リコール届出番号	外 1065	リコール開始日	平成 15 年 12 月 4 日
不具合の部位（部品名）	座席ベルト		
基準不適合状態にあると認める構造、装置又は性能の状況及びその原因	運転者席及び助手席のシートベルトの巻き取り装置の巻き取り用スプリングの張力が不足しているため、シートベルトを引き出した際、巻き取りが不十分となるものがある。そのため、プリテンショナーが作動しない衝突等の際、乗員を十分に拘束できないおそれがある。		
改善措置の内容	全車両、前席座席ベルトを対策品と交換する。

リコール対象車の主要諸元

改善箇所説明図

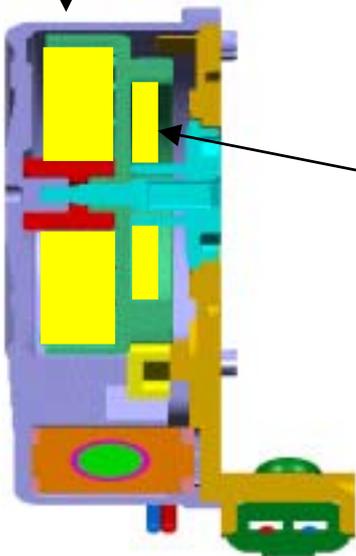
不具合発生箇所

運転者席及び助手席のシートベルト巻き取り装置の巻き取り用スプリングの張力が不足しているため、シートベルトを引き出した際、巻き取りが不十分となるものがある。そのため、プリテンショナーが作動しない衝突等の際、乗員を十分に拘束できないおそれがある。

識別表示：対策品は左側用...白色ステッカ、右側用...黄色ステッカを貼布する。

改善の内容

全車両、前席座席ベルトを対策品と交換する。
